Änderung Knoten Elisabethen-/Wagnerstraße

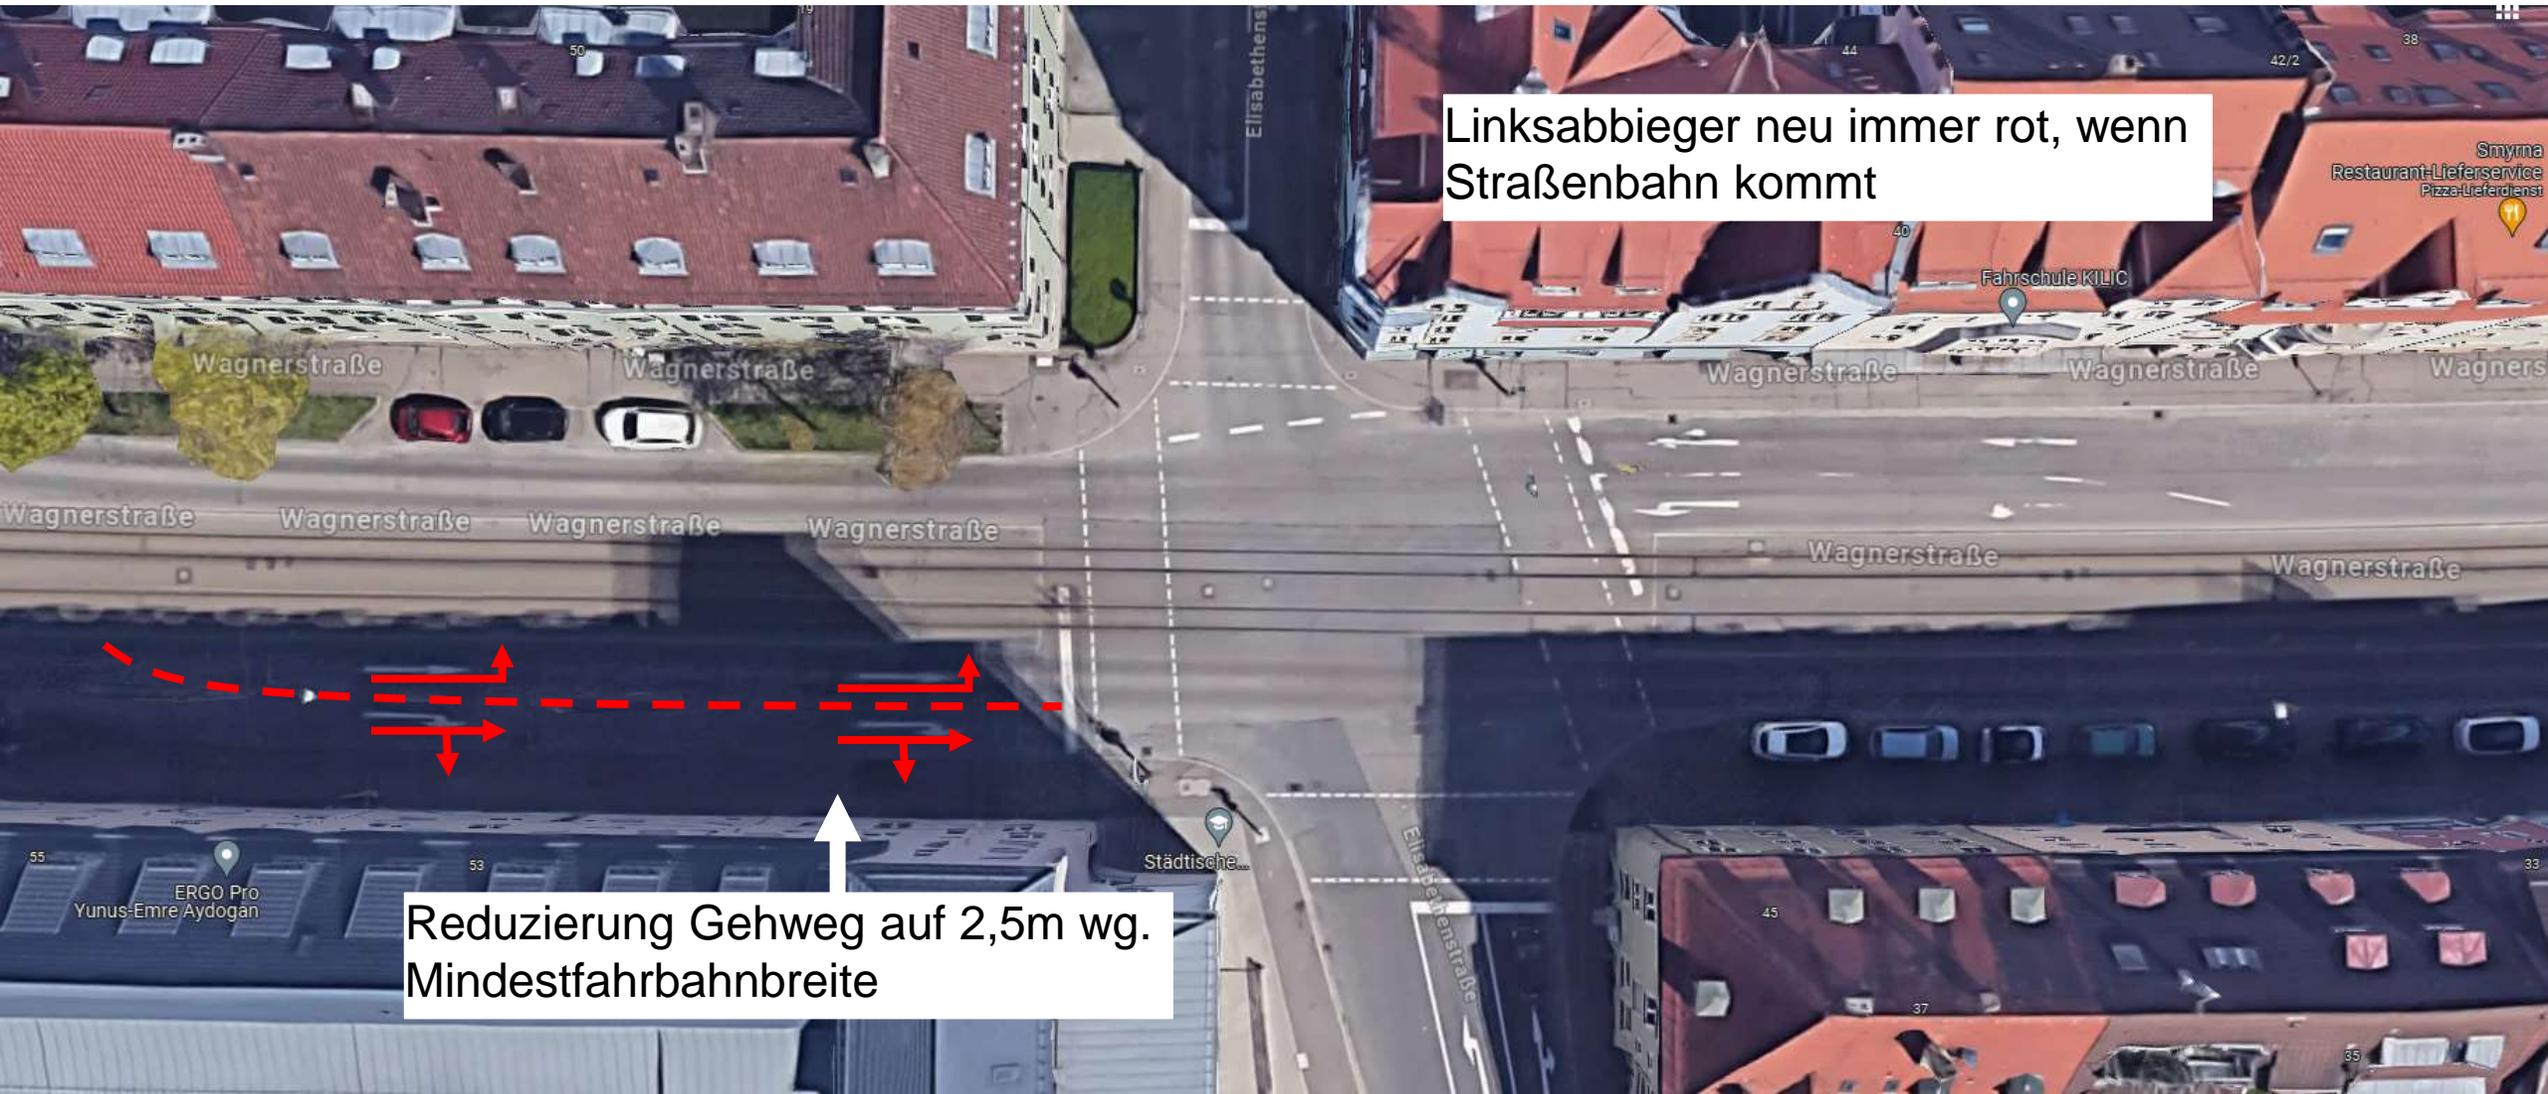
Linksabbieger neu immer rot, wenn
Straßenbahn kommt

Reduzierung Gehweg auf 2,5m wg.
Mindestfahrbahnbreite
